Fensterabgleich R11

V11 · Quellenbeleg und Modellentscheidung · 09.10.2026

Fokus: Fensterlage, Anzahl, Teilung und grobe Formate. Das Außenvideo wird mit den Grundrissen P05/P06/P07/P09 sowie den Ansichten P11/P19 verglichen. Die Tonspur wurde nicht ausgewertet; es erfolgte keine photogrammetrische Vermessung.

Straßenseite: Fensterband und Randfenster

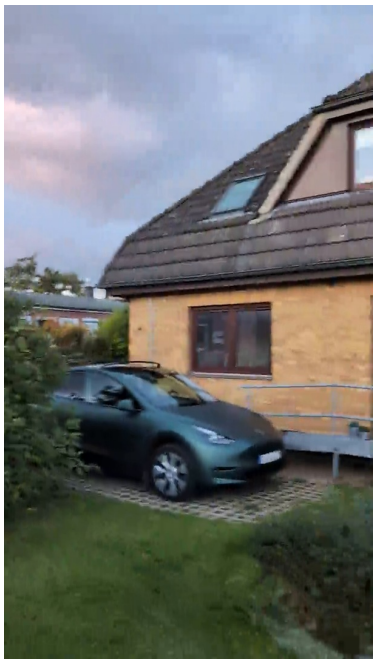
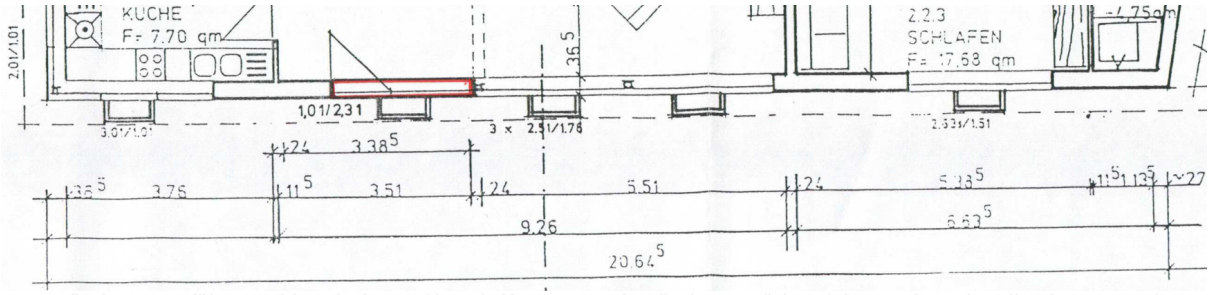
Video 00:59: Tür und seitliches Glasfeld sowie weitere Fensterfelder. Video 01:01: kompakteres zweigeteiltes Küchenfenster. Keine metrische Entzerrung.

P07, EG veränderte Ausführung: historische Maßbeschriftungen und geänderter Türbereich. R11 bewahrt die Planwerte als Vergleich, nicht als nachgewiesenen heutigen Zustand.

R11 bildet den zusammenhängenden Öffnungsbereich aus Tür, angrenzendem Glas, mittlerer Zweiteilung und weiterem breitem Feld ab. Die Lagen werden als Näherung zusammengeführt. Eine zuvor fehlende breite Öffnung wird ergänzt. Die drei breiten historischen Planbereiche sind nicht mit fünf Einzelrahmen gleichzusetzen.

Das Küchenfenster ist im Film deutlich weniger langgestreckt als der alte Modellwert 3.010 × 1.010 mm. R11 verwendet vorläufig 2.010 × 1.510 mm; dies ist keine ausgemessene Fenstergröße. Das weiter rechts liegende Fenster behält zunächst das Planformat 2.635 × 1.510 mm, da die schräge Aufnahme keine belastbare Breitenkorrektur erlaubt.

Eingangsseite: Reihenfolge und Brüstungen

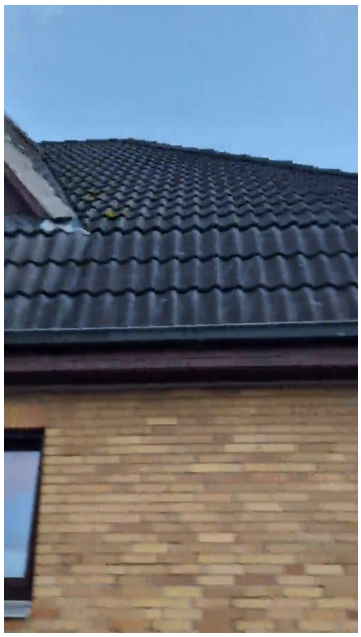
Video 00:22 und 00:34: Eingangs-/Garagenseite. Die perspektivische Verkürzung verhindert eine direkte Bildmessung der Fassadenabstände.

Bereich	R11-Entscheidung
Schlafzimmerfenster	Planformat 1.385 × 1.385 mm als Ausgangspunkt; Lage entlang der Fassade korrigiert. Brüstung nicht mehr fälschlich auf 0.
WC-Fenster	Planformat 1.010 × 1.010 mm. Eigenständiges höheres Brüstungsfenster, keine bodentiefe Öffnung.
Eingang	2.510 × 2.385 mm als historisches Öffnungsformat. Lage gemäß Plan neu zugeordnet. Tür-/Seitenteilprofile nur generisch.
Fenster nahe Garagenecke	Im Film schmales Format. Vorläufig 1.010 × 1.385 mm statt des breiten alten Modellansatzes; Konflikt zum Plan bleibt sichtbar.
Frühere zusätzliche Tür	Im Bereich der Garagenüberdeckung nicht als reale Öffnung nachweisbar; als Modellfehler entfernt, nicht als tatsächlicher Abbruch verbucht.

Die neuen Brüstungshöhen sind plausible Modellbezüge zum bestehenden FFB und keine neu bestätigten Höhenmaße. Die statische Funktion der Außenwand und etwaige Stürze werden nicht aus dem Film bestimmt.

Gebäudekopf und seitlicher Zugang

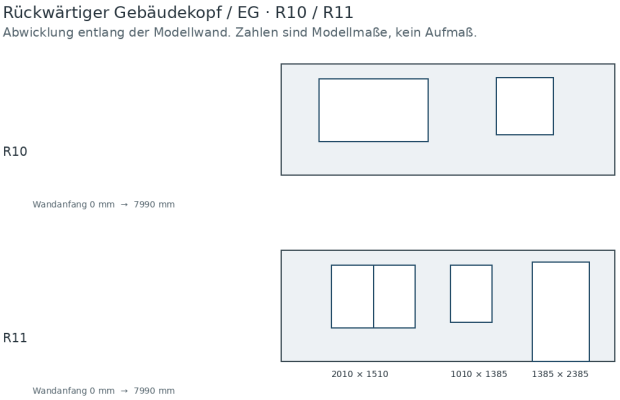
Video 00:04: rückwärtiger Kopf mit unterschiedlichen Öffnungstypen. Video 01:39: Bereich unter dem Balkon / äußerer Kellerabgang.

Am rückwärtigen Kopf wird die im alten Modell als Badfenster geführte Öffnung als Tür zum Außenpodest geführt. Das kleinere Zwischenfenster wird ergänzt. Das breite Fenster erhält zwei Glasfelder; sein neues grobes Format bleibt eine Film-Näherung.

Unter dem Balkon fehlten an der schrägen Seitenwand bisher ein kleines Fenster und eine seitliche Eingangstür. Beide sind als getrennte Öffnungen ergänzt. Ihr Vorhandensein wird durch die Aufnahmen gestützt; exakte Seitenabstände, Sturz- und Brüstungshöhen nicht.

Gauben und Dachflächenfenster

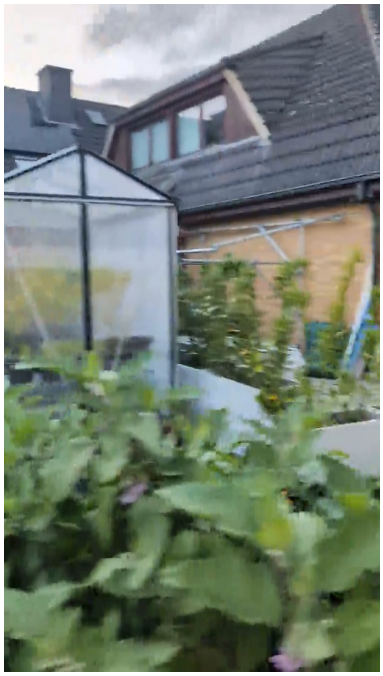
Video 00:23: zwei Gruppen mit je zwei Feldern an der Eingangsgaube. Video 02:27: Hofgaube teilweise verdeckt und schräg; Gruppenzahl nicht eindeutig aus sichtbaren Scheiben abzuleiten.

Die zwei 1.500 × 1.500-mm-Planöffnungen an der Eingangsgaube bleiben erhalten und werden nun jeweils zweigeteilt. Die lange Straßengaube behält ihre bereits in R10 übernommenen fünf Gruppen mit der Teilung 1 + 2 + 2 + 2 + 1.

Hofgaube offen: P05 führt drei Öffnungen. Der Film zeigt in der verwendbaren Sicht nur vier gut erkennbare Felder; verdeckte Pfosten und Perspektive lassen daraus weder sicher zwei noch drei Gruppen ableiten. R11 lässt die drei alten Planöffnungen zunächst unverändert und kennzeichnet sie als ungeklärt.

Drei zusätzliche Dachfenster sind als Näherung ergänzt: links der Straßengaube (00:46–01:01) sowie zwei unterschiedlich große Fenster am rückwärtigen Walmbereich (02:28–02:30). Insgesamt neun modellierte Dachfenster, keine Garantie der Vollständigkeit.
